**Всемирный форум для согласования
правил в области транспортных средств**

Рабочая группа по пассивной безопасности

**Правила № 129 ООН (усовершенствованные
детские удерживающие системы)****Предложение по дополнению 3 к поправкам серии 02
к Правилам № 129 ООН (усовершенствованные
детские удерживающие системы)****Представлено экспертом от Франции***

«Рисунок 3

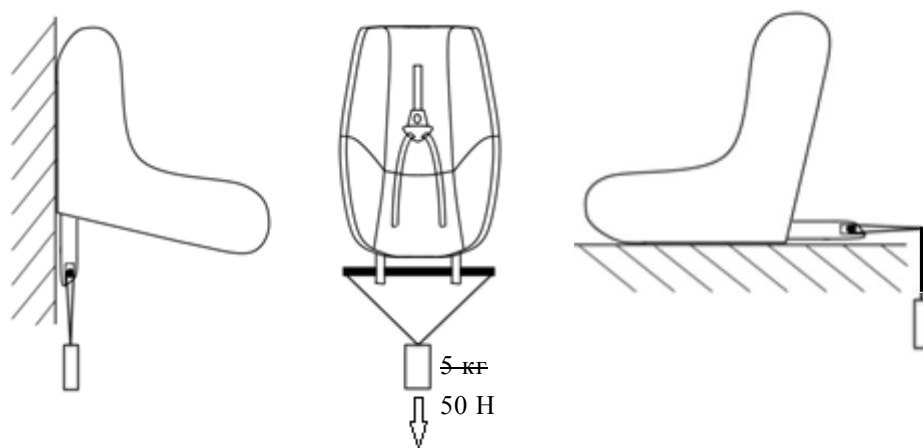
«7.2.8 Сиденье в сборе или компонент, оснащенный креплениями ISOFIX (например, основание ISOFIX), при наличии на нем открывающей кнопки, прочно прикрепляется к испытательному устройству таким образом, чтобы соединительные детали ISOFIX были выровнены ~~по вертикали~~, как показано на рис. 3. К соединительным деталям ISOFIX прикрепляется стержень диаметром 6 мм и длиной 350 мм. К концам стержня ~~прикрепляется груз массой 5 кг~~ **прилагается сила в 50 ± 1 Н**».

Рис. 3 изменить следующим образом:

Если применяется сила в 50 Н, то допускается любой из вариантов.
